Mission régionale d'autorité environnementale

**Avis délibéré de la mission régionale d'autorité
environnementale de Bretagne
sur la mise en compatibilité du plan local d'urbanisme (PLU)
de Luitré (35)
pour un projet photovoltaïque**

n°021648/A PP

Figure 2 : Modification du règlement graphique (avant/après) (source : dossier)

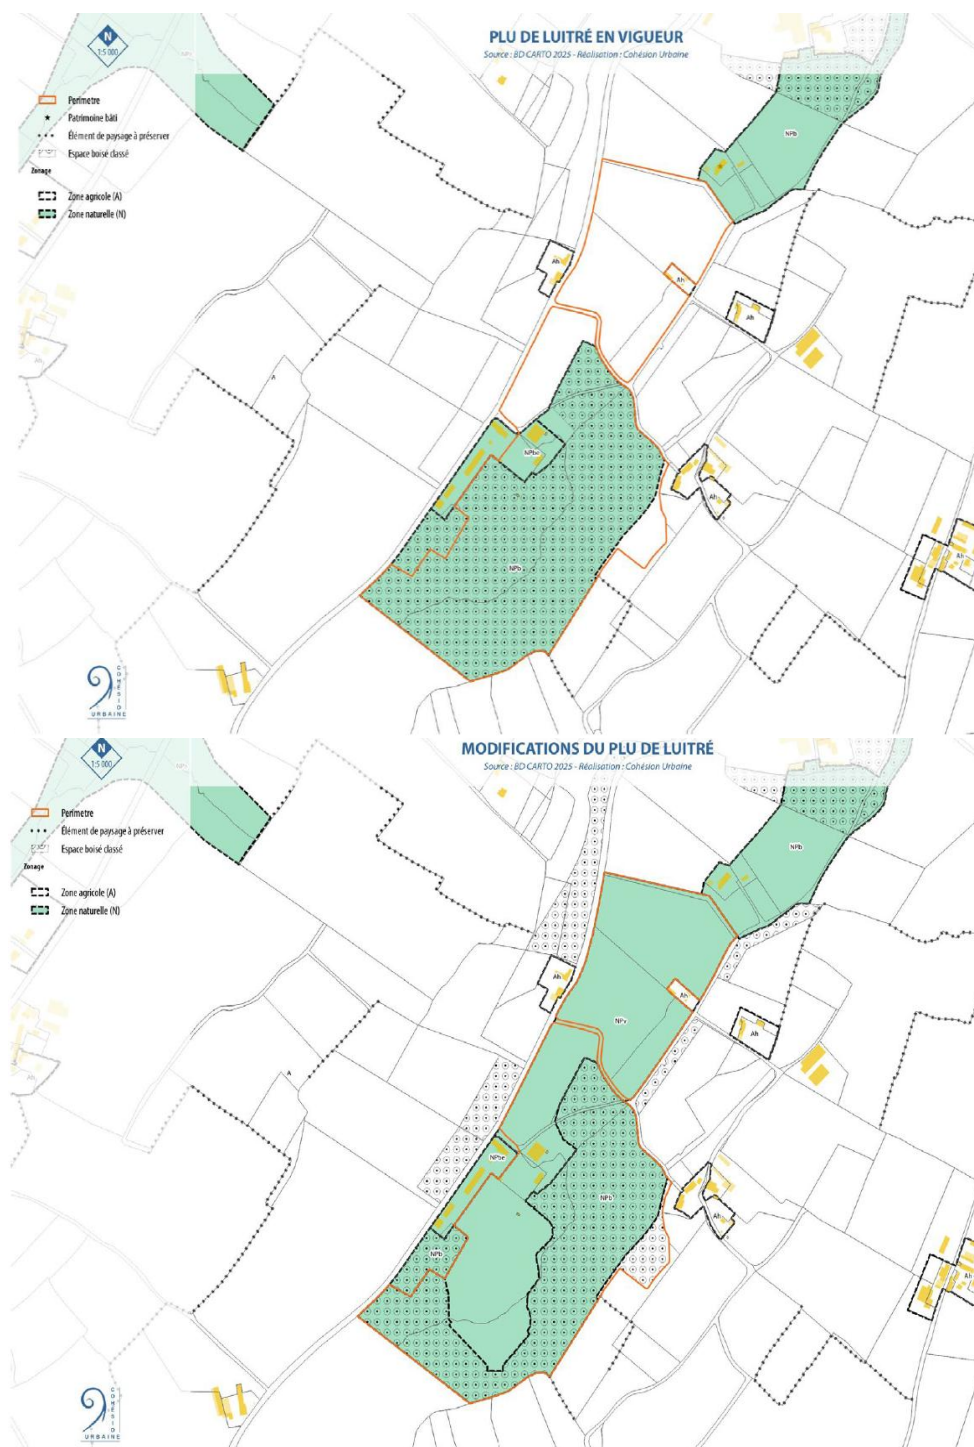
Enfin, le projet présente des mesures de prise en compte de l'environnement. Pour autant, **elles ne sont pas suffisamment cadrées en l'absence d'orientation d'aménagement et de programmation (OAP)^j et d'évolution significative des règlements littéral et graphique garantissant leur prise en compte.**

En outre, comme évoqué auparavant, une OAP doit être définie afin de protéger au mieux les éléments paysagers et de biodiversité présents sur le périmètre du projet de parc photovoltaïque.

L'Ae recommande d'élaborer une orientation d'aménagement et de programmation et de faire évoluer davantage les règlements littéral et graphique afin de cadrer efficacement les mesures de réduction des impacts environnementaux présentées.

Figure 4 : Projet de parc de photovoltaïque de l'ancienne mine de Montbelleux (source : dossier)

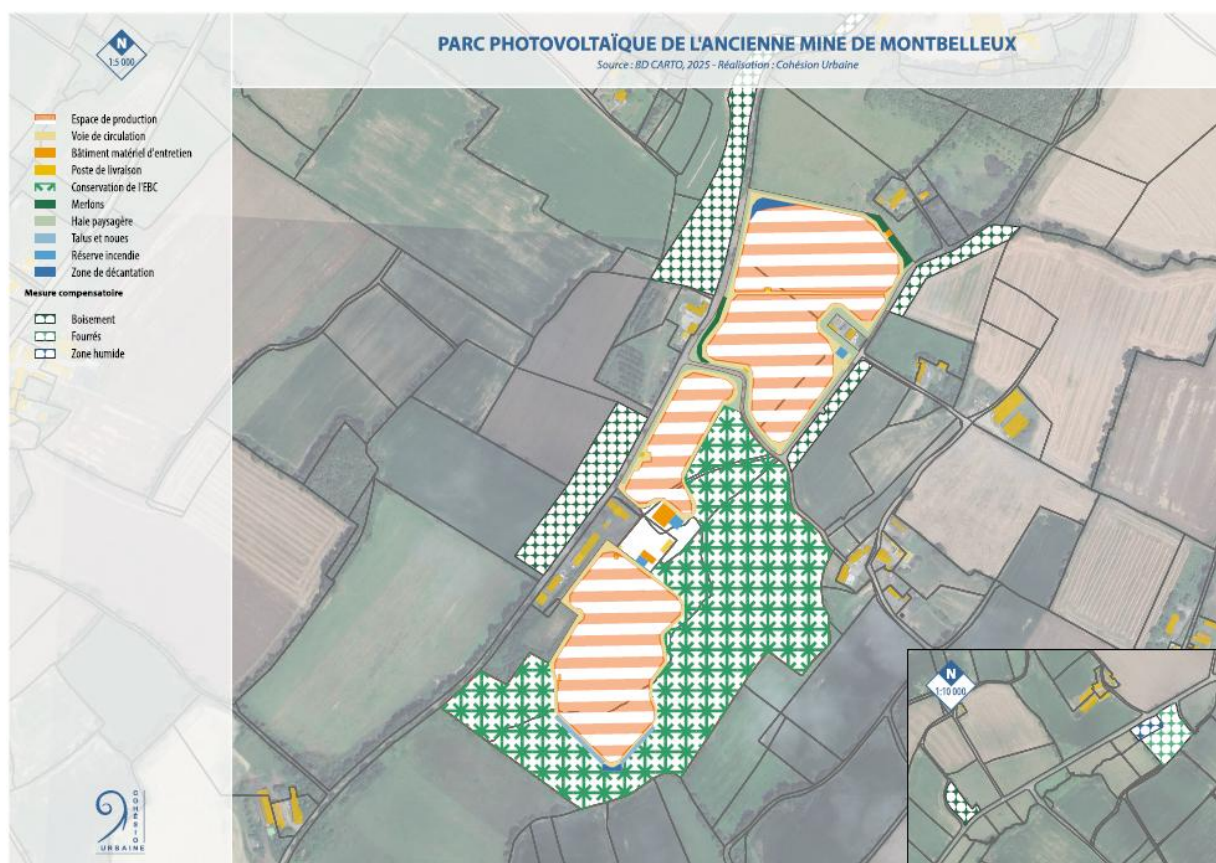
L'Ae souligne toutefois l'évolution dont le projet a fait l'objet afin de « *répondre aux attentes des riverains et aux enjeux de préservation des milieux naturels* ». En effet, le dossier précise que le projet initial prévoyait l'installation de 26 136 panneaux photovoltaïques contre 15 957 panneaux dans la version retenue. De plus, les merlons paysagers initialement prévus pour atténuer l'impact visuel des installations ont été remplacés, à la demande des riverains, par des talus végétalisés, tandis que des alignements d'arbres et des haies bocagères ont été créés pour renforcer la continuité écologique et limiter les nuisances visuelles. Le dossier précise que cette réduction du nombre de panneaux et de la capacité permettra une meilleure prise en compte des enjeux environnementaux du site, via notamment la préservation de 6,8 ha de taillis (contre 2,6 ha initialement prévus).

Toutefois, au regard des attentes de l'évaluation environnementale, l'Ae estime que la justification du choix du site reste insuffisante. Le périmètre retenu présentant de forts enjeux environnementaux (espace boisé classé, zones humides, prairies permanentes ...), le dossier doit être complété par une analyse comparative approfondie avec des sites de moindres enjeux.

L'Ae recommande :

- **de reprendre la démarche itérative de recherche de sites alternatifs à une échelle territoriale pertinente, au moins intercommunale ;**
- **d'analyser et de comparer les différents sites possibles, en application de l'article R. 122-5 II 7° du code de l'environnement, sur la base d'une comparaison multicritère permettant de démontrer que le choix du site prend en compte les objectifs de protection de l'environnement ;**
- **de compléter la partie « justification du projet » avec la démonstration de l'impossibilité de valorisation agricole ou forestière en raison du caractère pollué du secteur de projet.**
